CoorsTek, PGS35 Veiligheidsafstanden en aanvullende maatregelen

Zaak Z/185340

15 oktober 2025

Arcadis Nederland B.V.

Figuur 1. schematische weergave afstanden (uit: Internal Safety Distances for PGS 35, version 1.0).

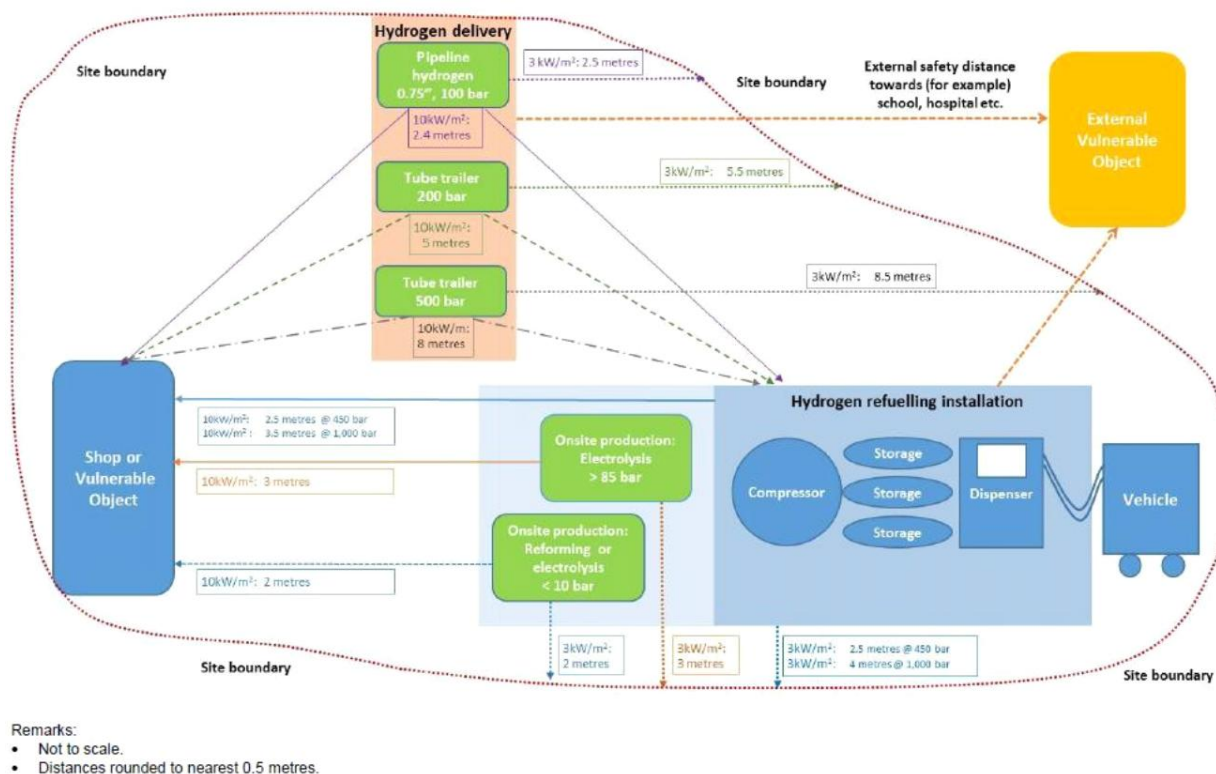
Uit de beoordeling van de aanvraag is gebleken dat de interne afstanden tussen de opstelplaats van de tubetrailer en de buffertanks (onderdeel van de waterstofinstallatie) minder dan 5 meter bedragen. Dit is in strijd met de minimale afstandseis zoals gesteld in richtlijn M64, waarin staat dat de afstand tussen de waterstofinstallatie en de opstelplaats van een batterijwagen met een druk van 200 bar minimaal 5 meter moet zijn.

De opmerking m.b.t. M63 is niet aangepast. Bij M63, De minimumafstand vanaf de begrenzing van de activiteit tot opstelplaats batterijwagen 200 bar is 5,5 m. Volgens de GAP-analyse er een afstand van 5 meter aanwezig. Dit dient aangepast te worden naar 5,5 meter."

De situatie bij Coorstek is dat de tubetrailer gewisseld wordt en niet gelost wordt. Naar onze mening is dus geen sprake van "Hydrogen delivery", maar maakt de tubetrailer, samen met de losse tubes, deel uit van de installatie (het in blauw aangegeven deel).

Volgens ons is de “batterijwagen” bedoeld als “Hydrogen delivery”, en daar is geen sprake van hier. Dit voorschrift is dan niet van toepassing.

Zelfde als M63 m.b.t. de batterijwagen. Dit voorschrift is dan dus ook niet van toepassing.

Figuur 2. Reikwijdte PGS 35 (afbeelding 1 uit de PGS 35).

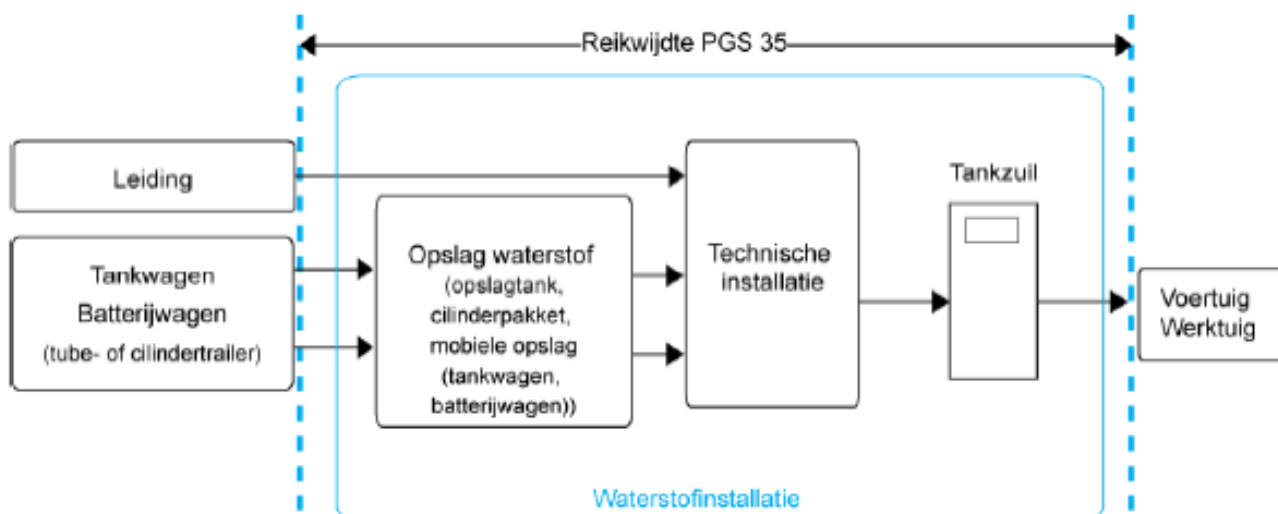
De mail van de ODBN heeft betrekking op drie maatregelen uit de PGS 35: M63, M64 en M69. Zoals bekend valt de installatie bij Coorstek niet volledig binnen de werkingssfeer van PGS 35. Hierdoor zijn de voorschriften M63, M64 en M69 niet één-op-één toepasbaar op deze situatie. In deze analyse wordt daarnaast ook nader ingegaan op de brandwerende scheidingsconstructie tussen de tube trailer en de opslagtanks.

In de PGS 35 staat onderstaande afbeelding, die hierop aansluit. Er is sprake van opslag waterstof, niet van aanvoer met een tankwagen.

Figuur 4. Visuele weergave van de voorgestelde brandwerende constructie.

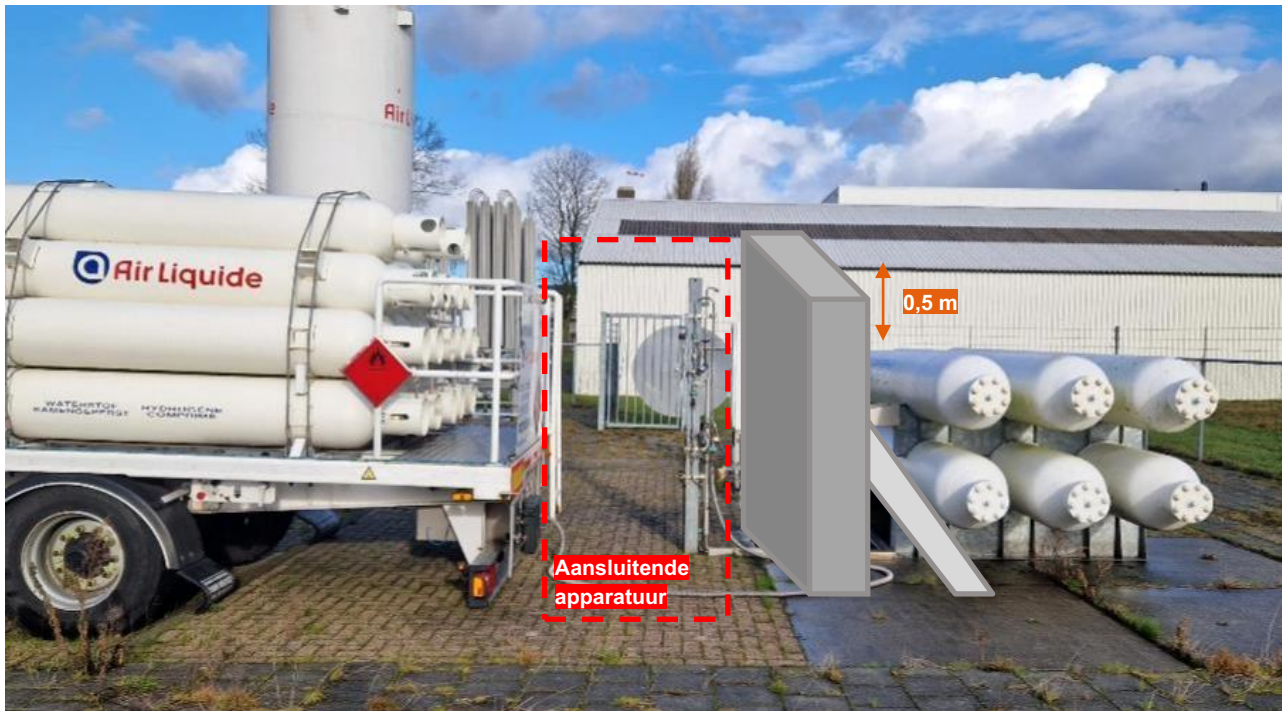
De Veiligheidsregio Brabant-Noord heeft geconstateerd dat op dit moment niet wordt voldaan aan de vereiste interne afstanden. Zij achten het noodzakelijk dat een brandwerende scheidingsconstructie (zoals betonblokken of

legioblokken) wordt gerealiseerd tussen de buffertanks en de opstelplaats van de tubetrailer(s), om te kunnen voldoen aan de eisen uit M64 en M69.

Op dit moment is de aanvraag op dit onderdeel derhalve nog niet akkoord. Er moet nog worden aangetoond dat aan de grenswaarde van 10 kW/m^2 warmtestraling wordt voldaan tussen de tubetrailer en de waterstofinstallatie. Om dit aan te tonen, lijkt het noodzakelijk om een brandwerende muur te realiseren tussen de buffertanks en de opstelplaats van de tubetrailer(s). De aanvraag dient op dit punt aangevuld te worden.

Bij een nadere beschouwing zijn echter nog wel risico's te identificeren. Om mogelijke escalatie van incidenten en domino-effecten als gevolg van een slangbreuk tussen de tube trailer en de buffertank bij de waterstofinstallatie te voorkomen, zal Coorstek een brandwerende wand plaatsen tussen deze twee installatiedelen, met inachtneming van de volgende eisen:

- **Structurele integriteit:** De draagconstructie van de waterstofopslag mag bij een directe blootstelling aan een jet fire niet bezwijken binnen 60 minuten, bepaald volgens NEN-EN 1363-1. Binnen deze periode van 60 minuten wordt verwacht dat de hulpdiensten ter plaatse zijn en in staat zullen zijn het lek of de brandsituatie onder controle

te krijgen. Het wordt geadviseerd om tevens ISO 22899-1 toe te passen, waarin de bestendigheid van passieve brandbeschermingsmaterialen tegen de effecten van fakkelbranden (jet fires) wordt vastgesteld.

- **Plaatsing en ontwerp:** De wand zal worden geplaatst tussen de tube trailer en de buffertank, en steekt aan iedere zijde (rechts, links en boven) 0,5 meter uit ten opzichte van de afmetingen van de buffertank. Alle aansluitende apparatuur (slang, aansluitpunten) zullen aan de zijde van de tube trailer worden gesitueerd. De wand wordt voorzien van een solide draagconstructie, zodat deze minimaal 60 minuten bestand is tegen de warmtestraling en krachten die ontstaan bij een jet fire.
